西咸新区空港新城北杜北街 (翼合路-天茂大道) 市政工程

缆线管沟调整方案

工 程 编 号 : 21123

二 〇 二 五 年 七 月

本次拟变更管位横断面示意图

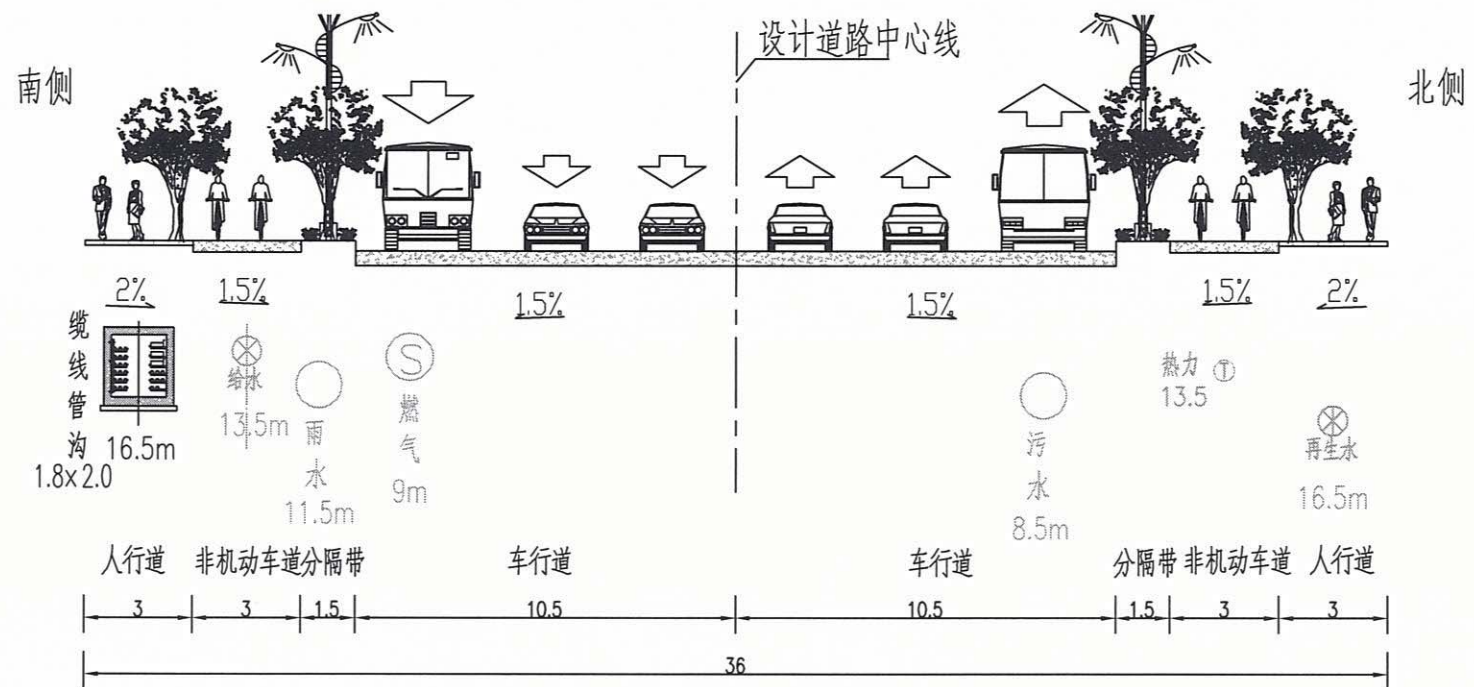
原批复管位横断面示意图
